島根原子力発電所第2号機 審査資料	
資料番号	NS2-添1-058改01(比)
提出年月日	2022年4月21日

先行審査プラントの記載との比較表

(VI-1-7-3 中央制御室の居住性に関する説明書)

中国電力株式会社

図 4-39 希ガスの大気放出過程
(炉心の著しい損傷が発生した場合)

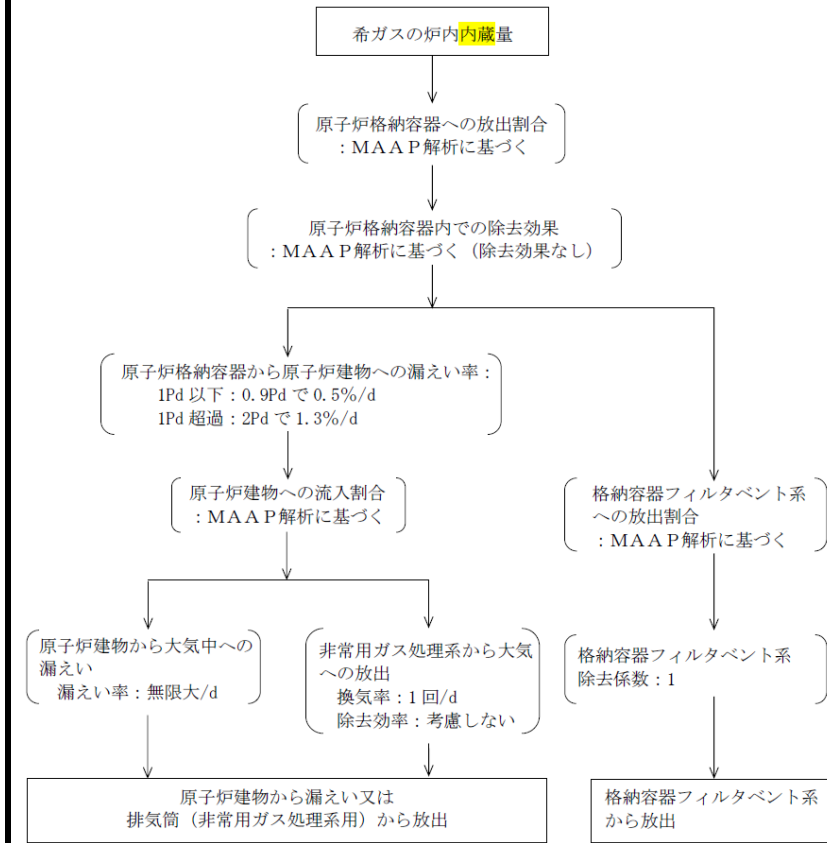
・評価条件の相違
【柏崎 7】
個別の相違点は前述
のとおり

図 4-40 よう素の大気放出過程
(炉心の著しい損傷が発生した場合)

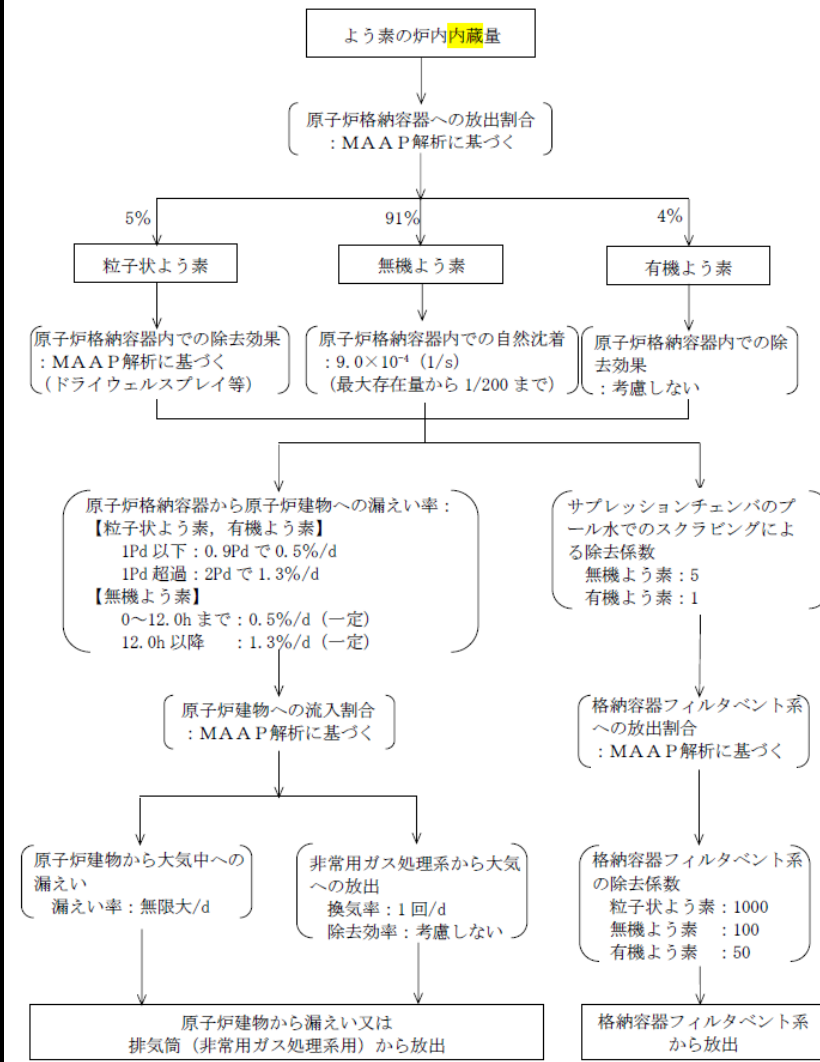
・評価条件の相違
【東海第二, 柏崎 7】
個別の相違点は前述のとおり

図 4-41 セシウムの大気放出過程
(炉心の著しい損傷が発生した場合)

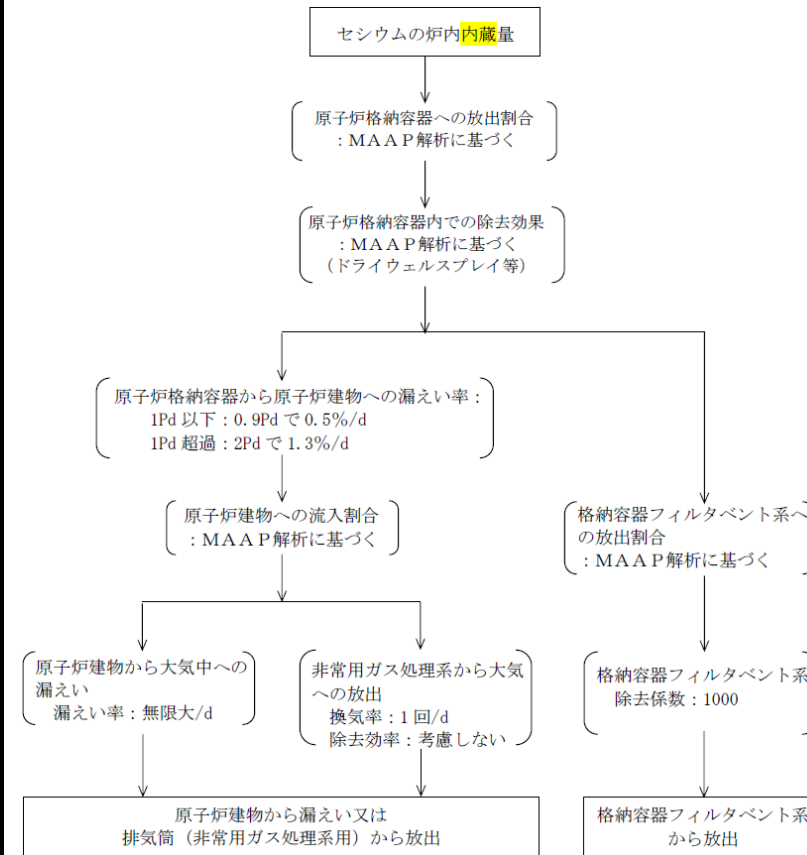
・評価条件の相違
【柏崎 7】
個別の相違点は前述
のとおり

図 4-42 その他核種の大気放出過程
(炉心の著しい損傷が発生した場合)

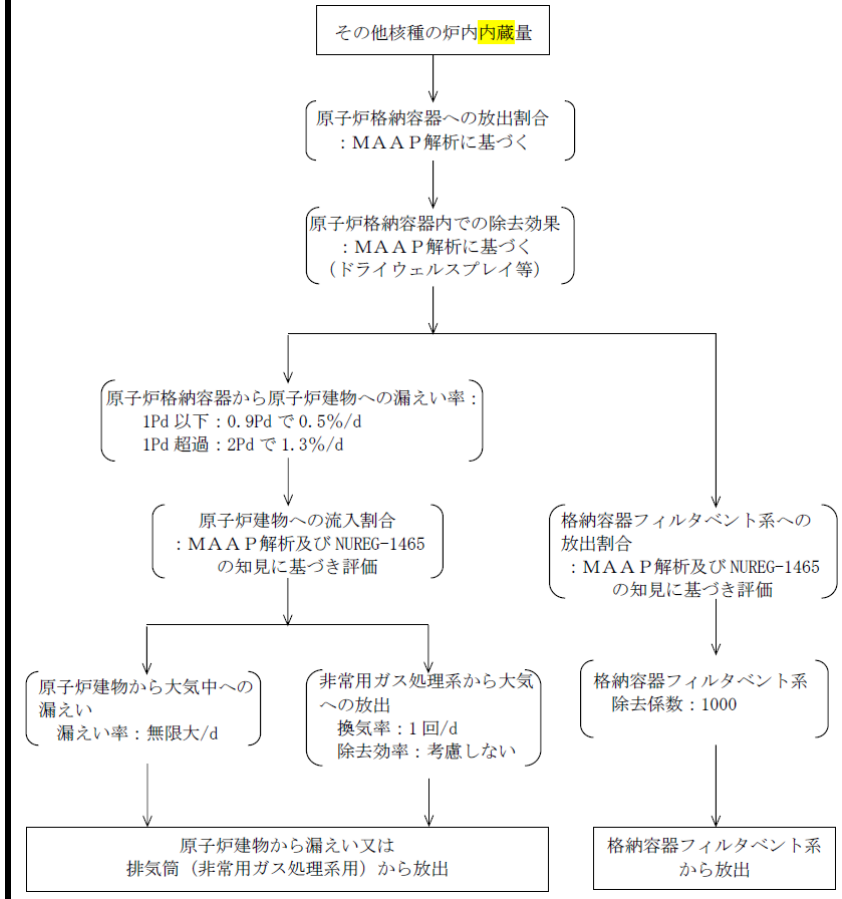
・評価条件の相違
【柏崎 7】
個別の相違点は前述
のとおり

図 4-43 被ばく評価で想定する空調運用等タイムチャート

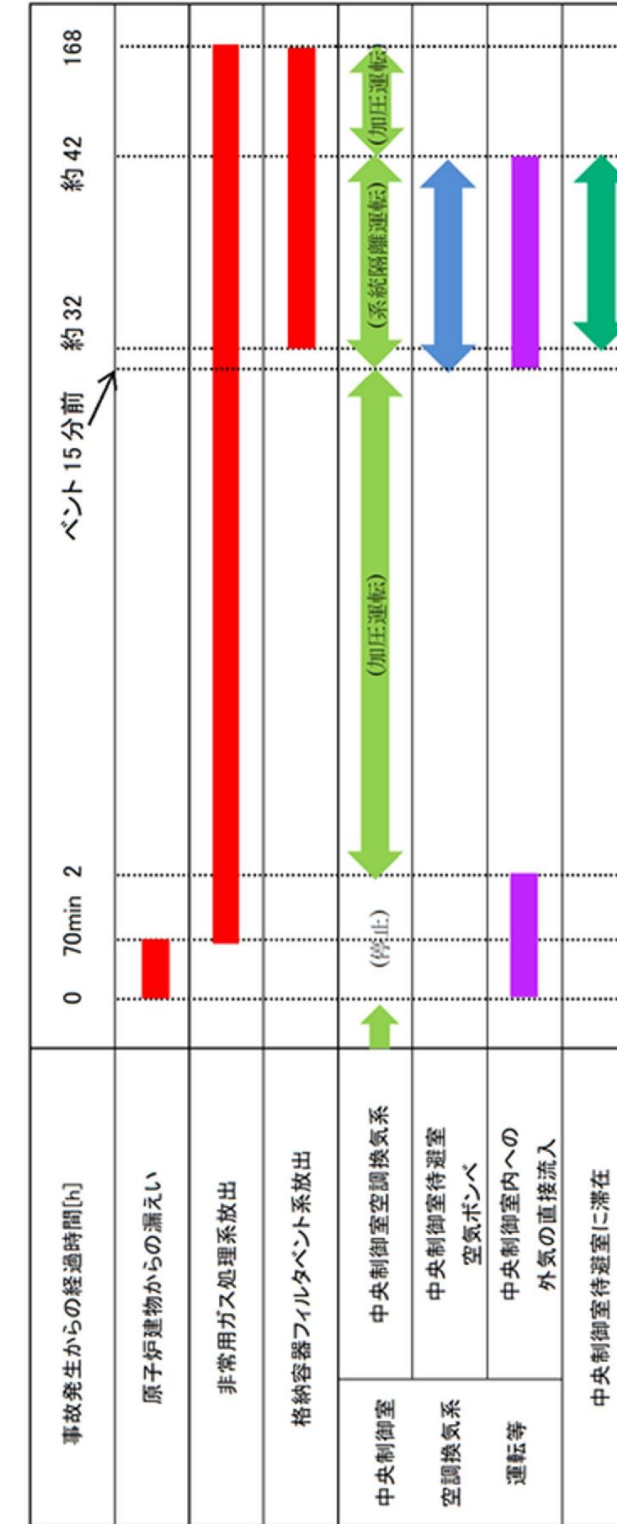
・運用の相違
【東海第二】
 島根 2号機は、DBA と異なる空調運転モードを考慮するため、空調切替に関するタイムチャートを示している
【柏崎 7】
 島根 2号機は、ベントの際系統隔離運転に切り替える

図 4-44 原子炉格納容器内圧力の変化
(炉心の著しい損傷が発生した場合)

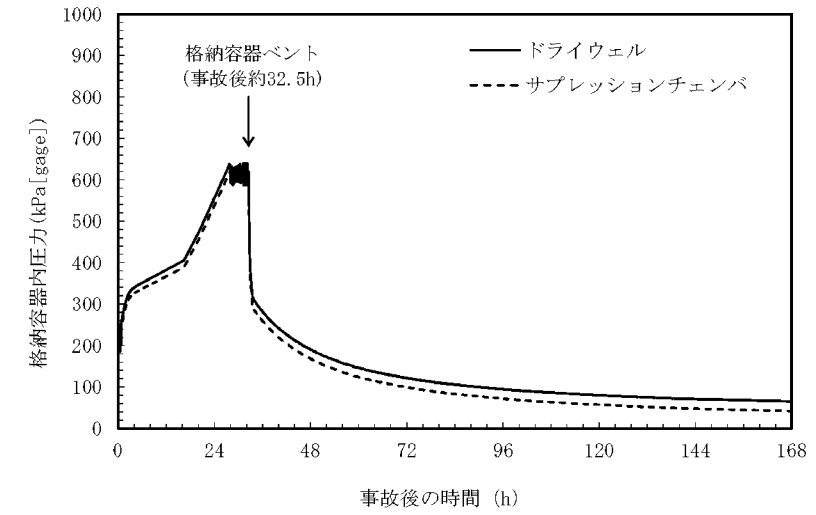
・解析結果の相違
【東海第二, 柏崎 7】

・評価ケースの相違
【柏崎 7】
島根 2号機は被ばく
上最も厳しい格納容器
ベント実施ケースにつ
いて被ばく評価を実施

図 4-45 原子炉格納容器内温度の変化
(炉心の著しい損傷が発生した場合)

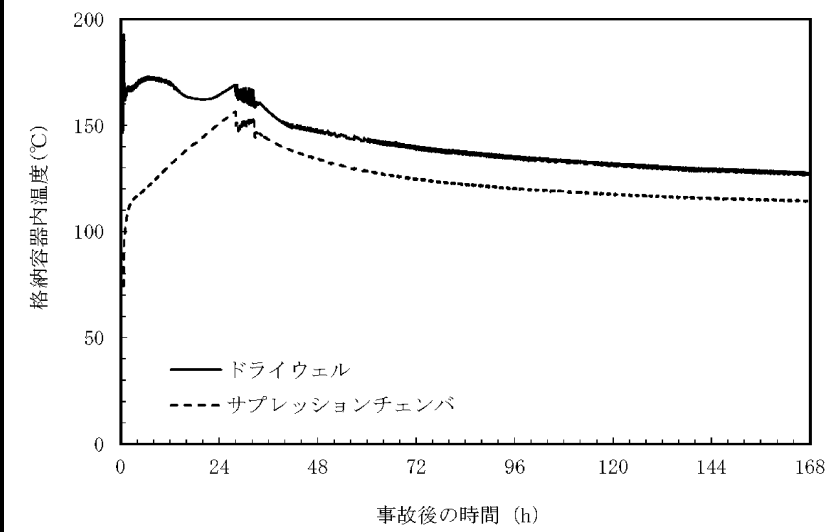
・解析結果の相違
【東海第二, 柏崎 7】
